Werfverslag 26

Vergadering van 13/04/2018

2807.15.STR

betreft.: **Gevelrenovatie**
projectlocatie: Zeedijk 341, 8430 Middelkerke

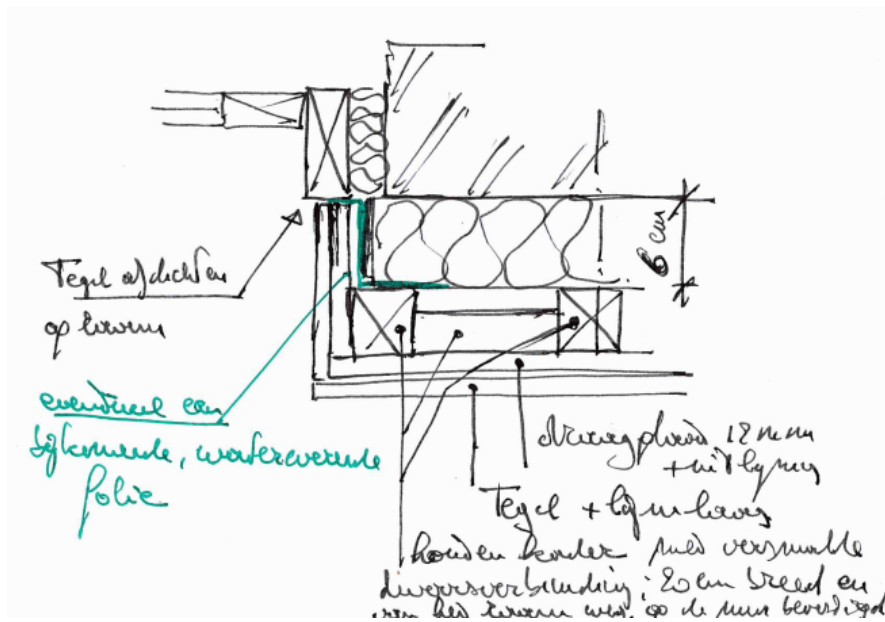
- muur heeft hoofdzakelijk de dikte van de betonkolom rechts;
- isolatie wordt beperkt tot 6cm overal;
- de betonbalk boven het raam is sterk aangetast op de wapening (er is geen dekking); een aangepast herstel dringt zich op:

- roestend ijzer vrij maken (≥ 1 cm rondom);
- ijzer blank zetten;
- opgieten met een vullend en roestwerend product.

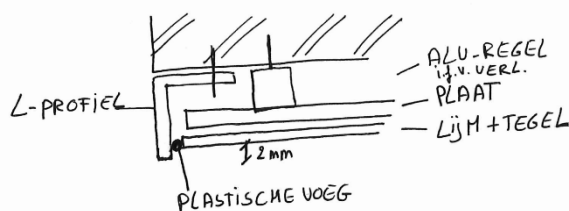
- minder voegen op de balkons (zowel horizontaal als verticaal);
- bekleding op het metselwerk links en rechts (komt op circa 67 cm na uitdikking op het dagvlak naar het raam (15 mm speling + lijmvoeg in functie van het uitlijnen, 20 mm plaat, 10 mm lijmvoeg + tegel) waardoor tegels van 33 cm tot een bijkomende voeg leiden.

Bij tegels 50 / 1000 blijft men beperkt tot één voeg (tegel van 50 + 17).
